Primedba

na [NACRT PLANA DETALJNE REGULACIJE KOMPLEKSA STANICE ZA SNABDEVANJE GORIVOM U BULEVARU MIHAJLA PUPINA BB, GRADSKA OPŠTINA NOVI BEOGRAD](#)

Predlog za profil Bulevara Mihajla Pupina, kod SSG

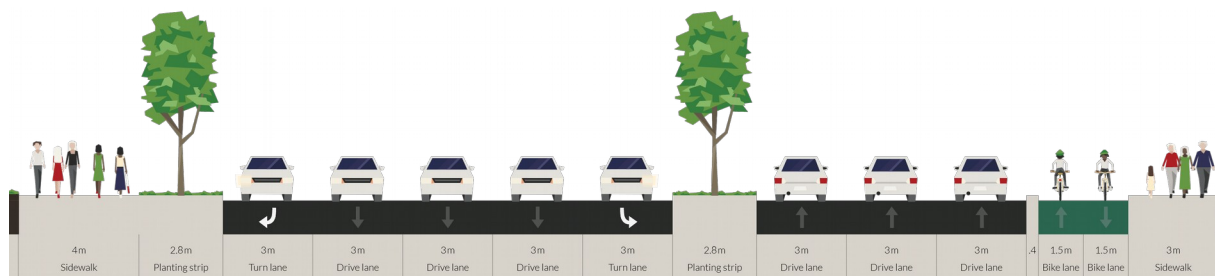
Umesto planiranja biciklističke staze sa pogrešne, severne strane bulevara, biciklističku stazu planirati isključivo i celom dužinom ovog Bulevara sa južne strane, radi izbegavanja podzemnog prolaza u okviru raskrsnice ovog bulevara sa ulicama Milentija Popovića i Ušće.

Ovo je najvažnija primedba i najvažniji predlog vezano za ovaj nacrt. U nastavku Bulevara Mihajla Pupina, ka Brankovom mostu, bicikliste voditi preko raskrsnice koja već ima obeležni pešački prijelaz, radi pristupa biciklističkoj stazi u Bulevaru Nikole Tesle i radi pristupa liftu za bicikliste na Brankovom mostu.

Vođenje biciklista na ovaj način neophodno je radi izbegavanja nošenja bicikla niz i uz stepenice prethodno spomenutog podzemnog prolaza. Prihvatanjem ovog predloga, postojeća biciklistička staza u Bulevaru Mihajla Pupina, koja je celom svojom dužinom sa južne strane bulevara, bila bi logičnije povezana i ne bi imala ovaj diskontinuitet.

3. **U poglavlju 4.1.2 o uličnoj mreži na strani 14**, biciklističku stazu planirati sa južne strane Bulevara Mihajla Pupina u skladu sa predlogom iz priloga br. 1, umesto sa severne, zbog toga što je biciklistička staza gotovo celom dužinom ovog bulevara sa južne strane, pa su u trenutnom stanju biciklisti primorani da koriste podzemni prolaz u obližnjoj raskrsnici. *Planiranjem biciklističke staze isključivo sa jedne strane ulice i sa biciklističkim prelazima u nivou kolovoza i bez diskontinuiteta, bila bi isplanirana kvalitetnija biciklistička infrastruktura, koja bi kao takva bila atraktivnija za korišćenje bicikla kao prevoznog sredstva, što je od javnog interesa u smislu ekološke održivosti saobraćaja, smanjenja automobilskih gužvi itd;*

Profil Ulice Zemunski put prema Nacrtu plana detaljne regulacije

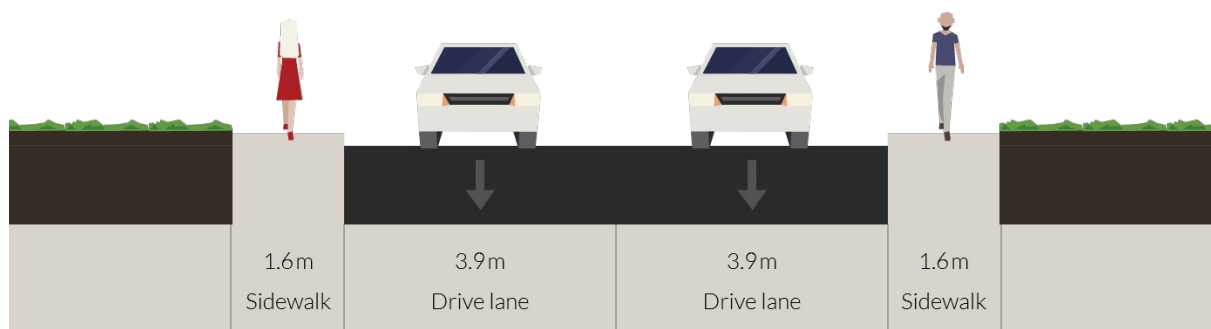
Umesto zadržavanja postojećeg profila Ulice Zemunski put, planirati potpuniju ulicu tako da u profilu ulice bude sledećih delova:

4. **U istom poglavlju na strani 15**, profil Ulice Zemunski put planirati sa biciklističkim stazama, u skladu sa predlogom iz priloga br. 2, radi unapređivanja i nastavka razvitka i boljeg povezivanja postojeće biciklističke infrastrukture;

Predlog A za profil Ulice Zemunski put

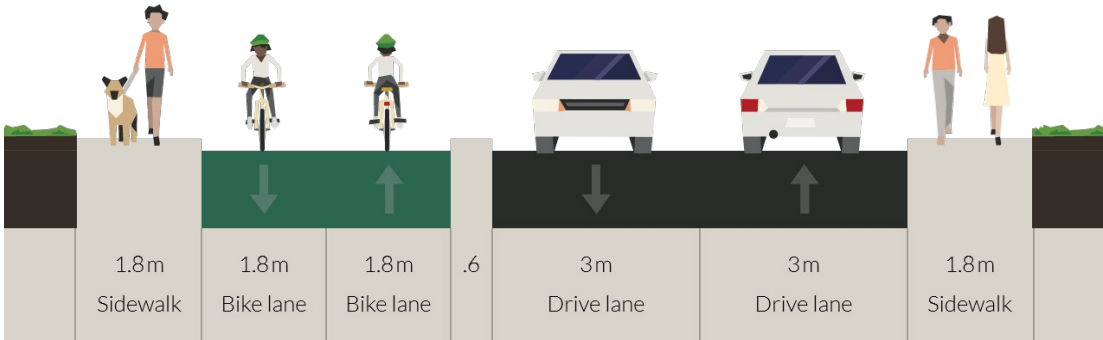
Predlog a) Dvosmerna biciklistička staza;

Predlog B za profil Ulice Zemunski put

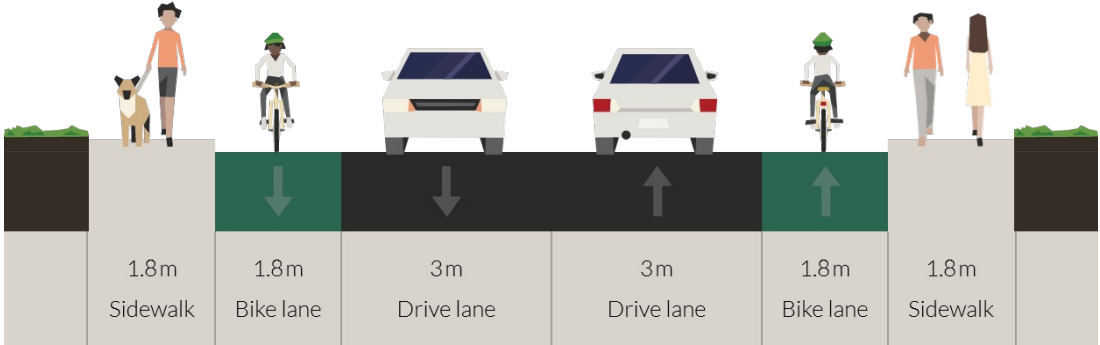
Predlog b) Jednosmerne biciklističke staze;

Predlog C za profil Ulice Zemunski put

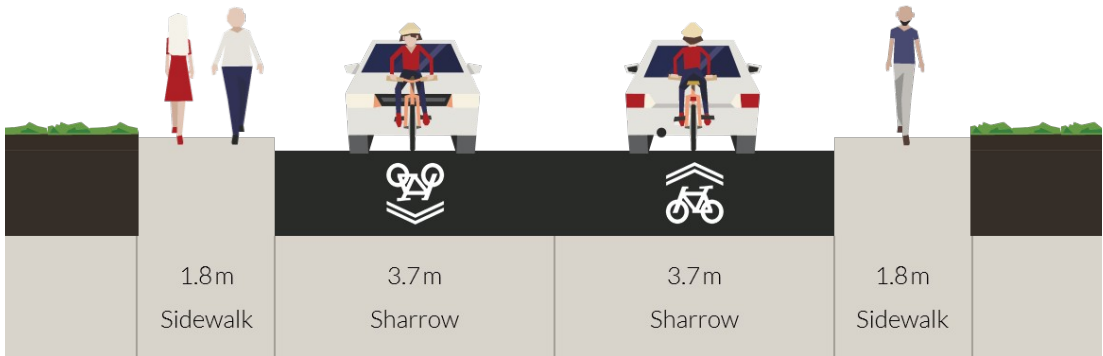
Predlog c) Primena onake „Biciklisti na kolovozu“;
